COLLEGAMENTO TRA LA VAL FONTANABUONA E L'AUTOSTRADA A12 GENOVA-ROMA

**Procedura di Valutazione di Impatto Ambientale, ai sensi dell'art. 23,
del D.lgs. 152/2006, e verifica del Piano di Utilizzo, ai sensi dell'art. 9
del D.P.R. 120/2017.**

Risposte alle osservazioni e richieste di integrazioni formulate nell'ambito della
fase di consultazione pubblica.

Riscontro a nota Prot. MiTE-0025617 del 22.02.2023

Figura 1 – Planimetria viadotto Lavagna con sovrapposizione fasce d'inondabilità

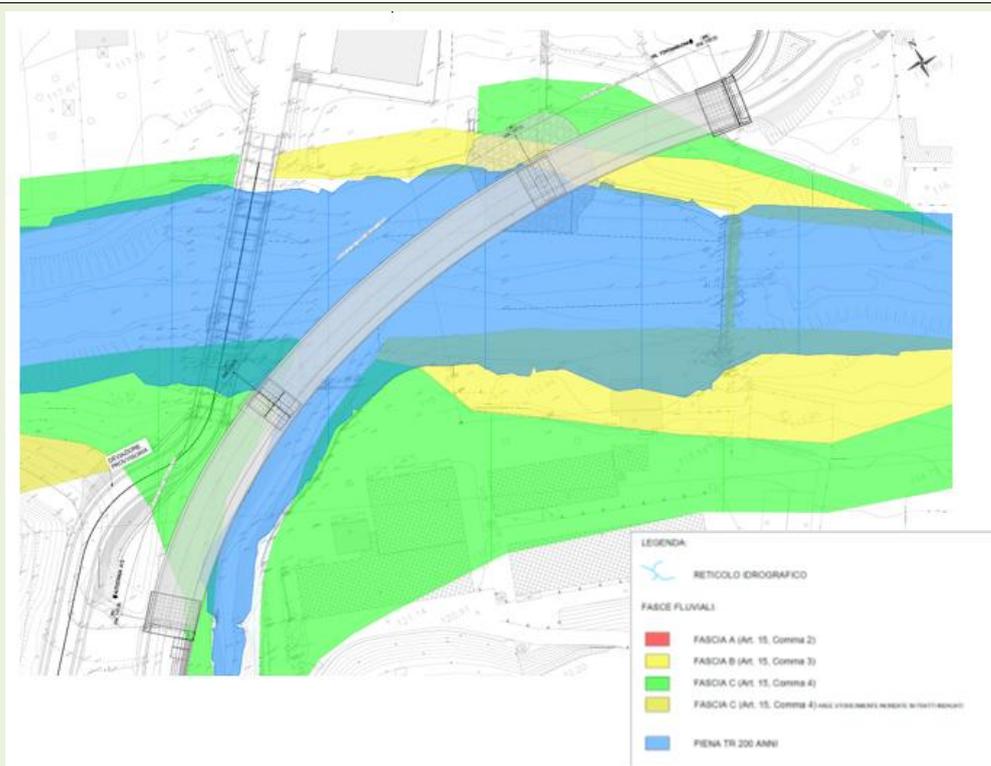
MiTE-2023-0025617	
Argomento/Ambito	Difesa del suolo
Osservazione/richiesta di integrazione	<p>Esplicitare in dettaglio l'interferenza tra il nuovo attraversamento del torrente Lavagna, costituito da un ponte a 3 campate e 2 pile intermedie, e le perimetrazioni dell'alveo attuale e delle fasce di inondabilità B e C del torrente Lavagna, nonché la compatibilità con le Norme di Attuazione (cfr. in particolare artt. 13, 15 c. 3 e 15 c. 4) del PdB Lavagna. Valutare che il nuovo ponte non costituisca ostacolo al deflusso delle acque e non aumenti la pericolosità e il rischio idraulico (a monte, a valle e localmente) in cui peraltro è situata la confluenza torrente Litteglia – torrente Lavagna.</p>
Riscontro	<p>Si premette che su richiesta della soprintendenza è stato modificato il progetto del nuovo ponte sul Lavagna.</p> <p>Si conferma che il nuovo ponte sul Lavagna non costituisce ostacolo al deflusso della portata di piena e non altera il rischio idraulico esistente. Considerando le fasce d'inondabilità vigenti, le spalle sono situate al limite esterno delle aree in fascia C, al di fuori della piena duecentennale mentre le pile sono poste ad interasse maggiore di 40m l'una dall'altra, distanza misurata ortogonalmente alla direzione prevalente della corrente. Il franco idraulico, misurato all'intradosso dell'impalcato, risulta essere ampiamente rispettato.</p> <p>Relativamente alla confluenza con il torrente Litteglia si specifica che la pila in sponda destra è stata ulteriormente arretrata e risulta essere solo parzialmente lambita dal livello di piena duecentennale e pertanto non costituisce alcun ostacolo.</p> <p>Nelle figure seguenti viene riportato il tracciato del nuovo viadotto sovrapposto alle fasce d'inondabilità esistenti e la sezione trasversale del ponte.</p>

Si chiarisce che il modello idraulico del torrente Lavagna è stato sviluppato utilizzando i dati di base (portate, scabrezze, ecc.) riportati nel Piano di Bacino vigente e rilievi specifici delle sezioni trasversali eseguiti in sito nel 2022. In particolare, per la verifica idraulica del tratto di Torrente in oggetto è stata assunta una scabrezza pari a 0.03 (analoga a quanto assunto nei modelli del Piano di Bacino).

Figura 2 - Fasce di inedificabilità e di rispetto Rio Tangon

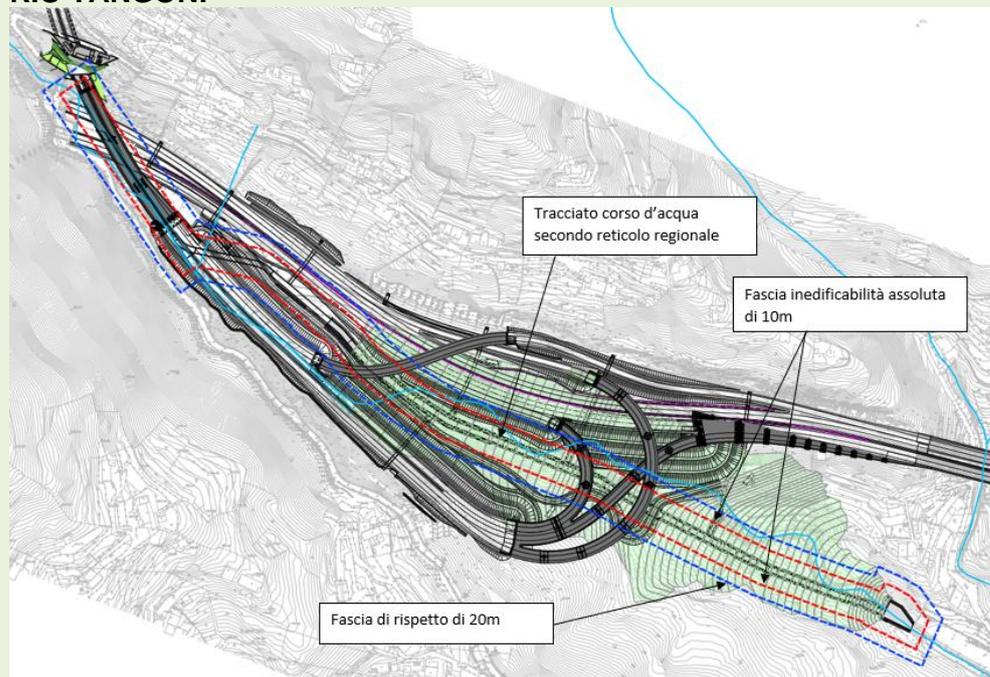
Riscontro	<p>Di seguito vengono identificate la fascia di inedificabilità assoluta e l'eventuale fascia di rispetto dei corsi d'acqua interferenti con il progetto, identificati secondo il reticolo regionale adottato con D.G.R. 507/2019.</p>
-----------	--

Come si può notare all'interno della fascia di inedificabilità assoluta di 10m della nuova sistemazione idraulica del rio Tangon non sono previsti nuovi volumi tecnici ma esclusivamente le opere propedeutiche alla realizzazione della nuova configurazione autostradale di progetto non diversamente

Figura 8 - Fasce di inedificabilità e di rispetto impluvi Viadotto Tongusci – Nuovo layout di progetto

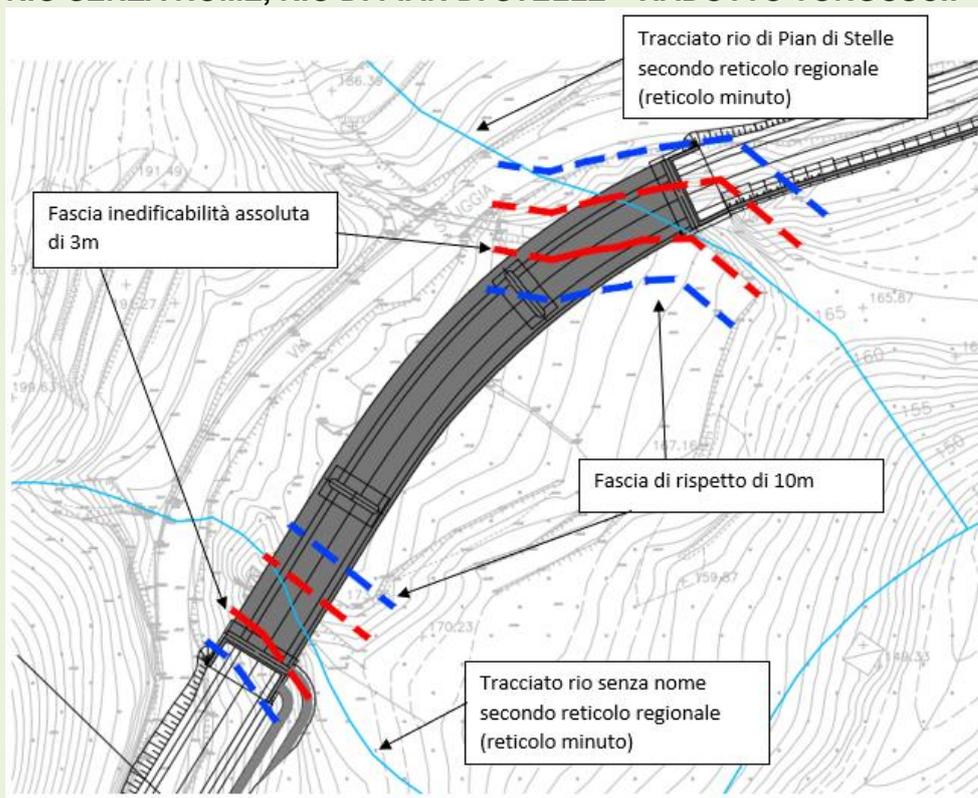
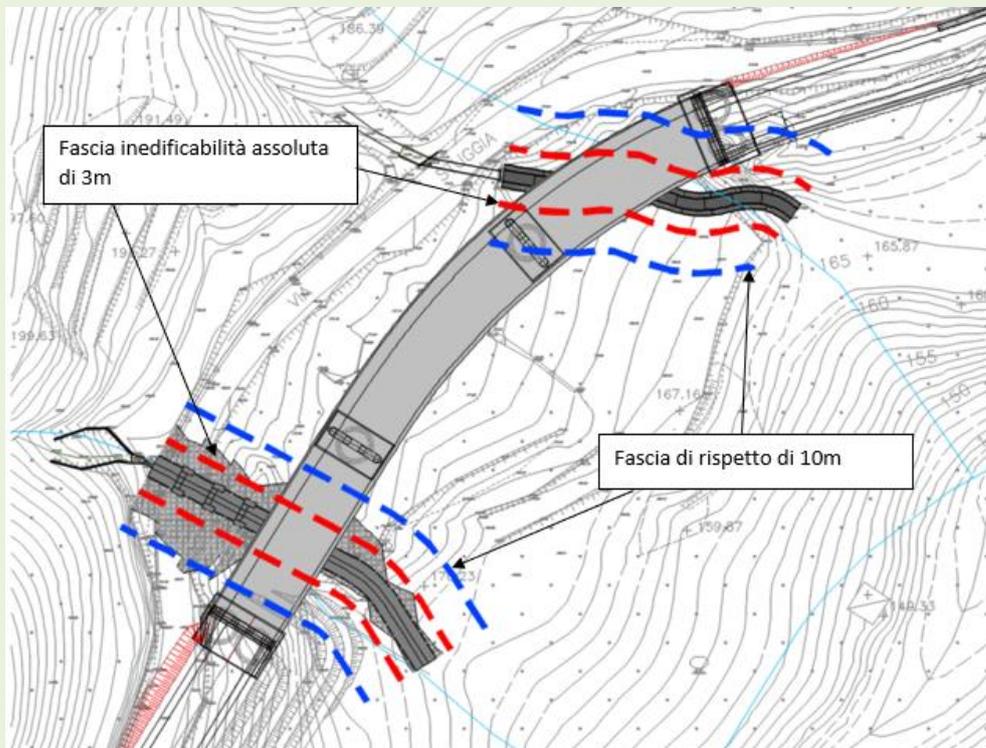
A seguito degli approfondimenti topografici eseguiti in sito è emerso che la spalla nord del viadotto Tongusci interferisce con il tracciato esistente del rio di Pian di Stelle.

Per risolvere l'interferenza riscontrata sono state arretrate entrambe le spalle del viadotto, nella figura seguente si riporta il nuovo layout progettuale in cui si prevede la sistemazione idraulica per entrambi i rii con una leggera

deviazione dei tracciati esistenti (soluzione ammissibile secondo il regolamento regionale in quanto i corsi d'acqua in esame appartengono al reticolo minuto).

Figura 2 - Rimodellamento morfologico Fontanabuona - planimetria

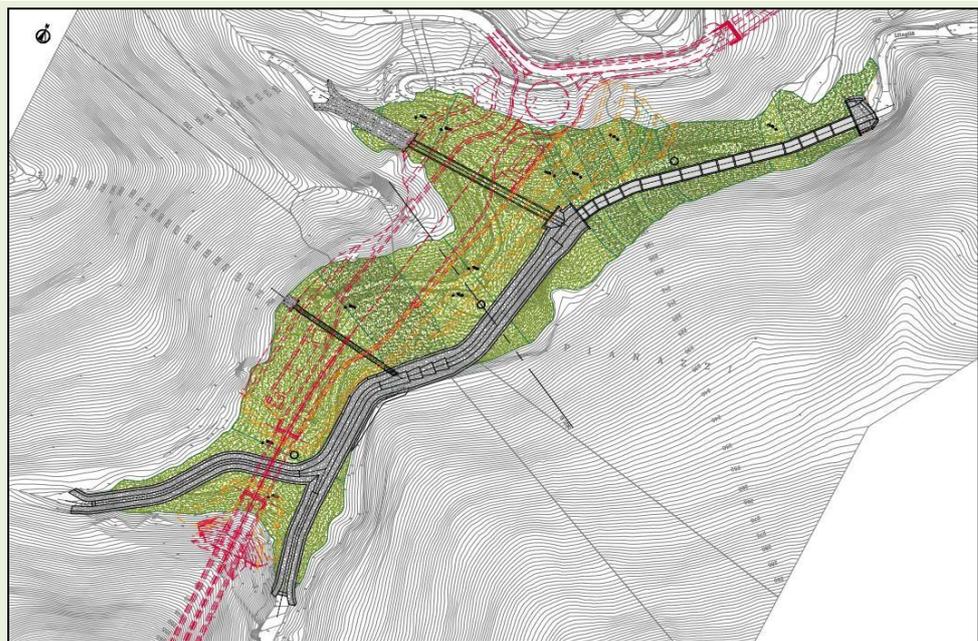
<p>Codice Documento: MiTE-2023-0025617</p>	<p>Osservazione/richiesta di integrazione n° 6.3</p>
<p>Argomento/Ambito</p>	<p>Difesa del suolo</p>
<p>Osservazione/richiesta di integrazione</p>	<p>Analizzare e illustrare la rispondenza della soluzione progettuale al R.R. 3/2011 (divieto di nuove tombinate, reinalveazioni, deviazioni, plateazioni nelle modalità specificate nel regolamento), e ove necessario, procedere eventualmente a soluzioni alternative, quali ad esempio, attraversamenti in viadotto, in luogo dei riempimenti qualora questi comportino reinalveazioni, da sviluppare nelle successive fasi progettuali.</p>
<p>Riscontro</p>	<p>Si conferma che il progetto è stato sviluppato nel rispetto del regolamento regionale 3/2011 ed in particolare in conformità agli art.7 e 8. Il progetto prevede due interventi di rimodellamento morfologico in corrispondenza dell'area di svincolo sull'autostrada A12 (Rimodellamento morfologico Caravaggio) e dell'area di stazione Val Fontanabuona (Rimodellamento morfologico Fontanabuona), nell'ambito della cui realizzazione sono previsti anche interventi di reinalveazione dei corsi d'acqua presenti (Rio Tangon e RioLitteglia). I rimodellamenti morfologici sono realizzati mediante abbancamento di materiale litoide sciolto proveniente dagli scavi delle gallerie. In tal senso, infatti, le due aree sono individuate nel Piano di Utilizzo delle Terre elaborato ai sensi del D.P.R. 120/2017 con la finalità di gestione e deposito dei materiali di scavo identificati come sottoprodotti (rif. Art. 184-bis D.lgs.152/2006).</p>  <p><i>Figura 1 - Rimodellamento morfologico Caravaggio – planimetria</i></p>

Entrambi gli interventi sono stati progettati ai sensi dell'art. 7 comma 2 del Regolamento Regionale N. 3 del 14 luglio 2011 (risultano, altresì conformi all'art. 7 comma 2 del successivo Regolamento Regionale N.1 del 2016):

Figura 2 – Profilo tubazione provvisoria in fase di cantiere posata lungo l'alveo esistente

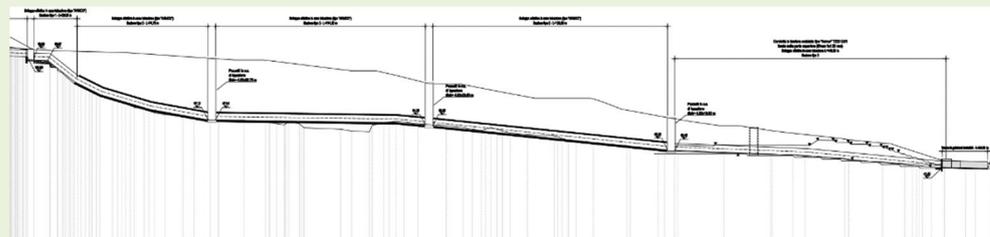
Nella figura seguente si riporta il profilo longitudinale della tubazione provvisoria che in fase di cantiere verrà posata lungo l'alveo esistente.

La soluzione di progetto riduce in modo significativo la pendenza longitudinale del rio Tangon rispetto allo stato attuale, prevedendo una sistemazione in gabbioni con pendenza pari al 2% e salti di fondo di altezza contenuta; inoltre, nel tratto terminale è stata prevista una vasca di dissipazione finalizzata a trattenere l'eventuale trasporto solido riducendo il rischio di deposito nel tratto di valle.

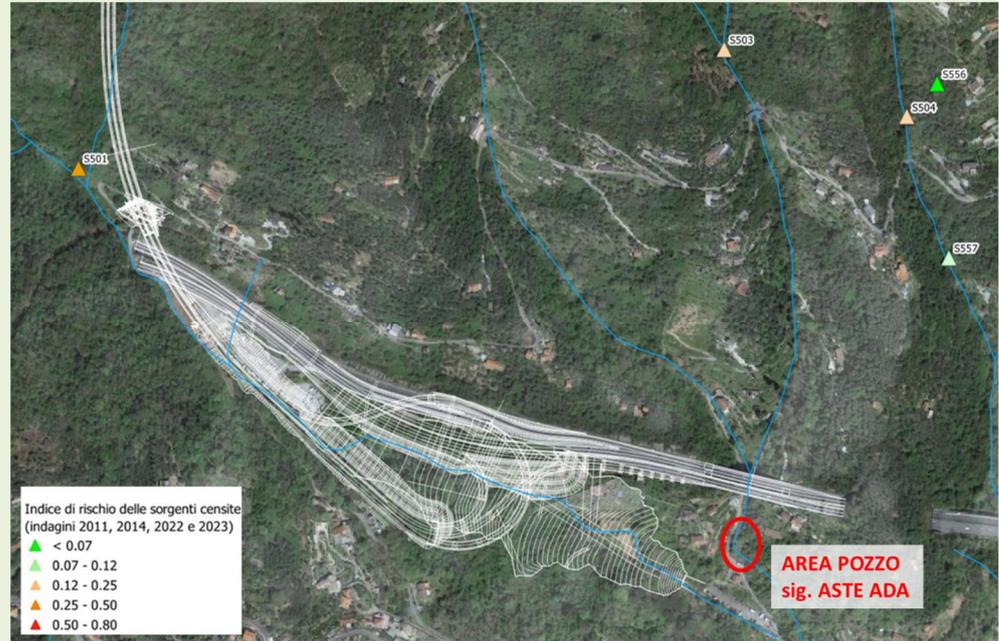
Codice Documento: MiTE-2022-0082064	Osservazione/richiesta di integrazione n° 2
Argomento/Ambito	POZZI E SORGENTI
Osservazione/richiesta di integrazione	Sono una coltivatrice diretta ancora attiva, proprietaria di un pozzo usato per l'irrigazione dei miei orti. In previsione dei lavori non vorrei che la sorgente andasse danneggiata con la perdita dell'acqua.
Riscontro	A livello generale, gli studi e gli approfondimenti tematici relativi all'impatto della costruzione delle opere sulle emergenze idriche sono stati aggiornati con verifiche ed osservazioni a partire dal 2022 e hanno permesso di aggiornare e meglio definire il quadro degli impatti che era stato prodotto per il Progetto Definitivo. I risultati sono riportati nel documento di riferimento sottoindicato. Nello specifico dell'osservazione della sig. Aste Ada è stato verificato, tramite uno sopralluogo nell'area, che il pozzo è sostanzialmente alimentato da una circolazione superficiale di versante che ha bassissime probabilità di essere interferita dallo scavo della galleria, dato che il portale della gall. Caravaggio, opera più prossima, si trova a circa 850m di distanza su un versante diverso

da quello dove il pozzo si colloca. Inoltre, la sorgente S503 presente a monte (circa 600m) lungo il rio Casalino ha indice di rischio basso, come illustrato dallo stralcio cartografico sotto riportato.
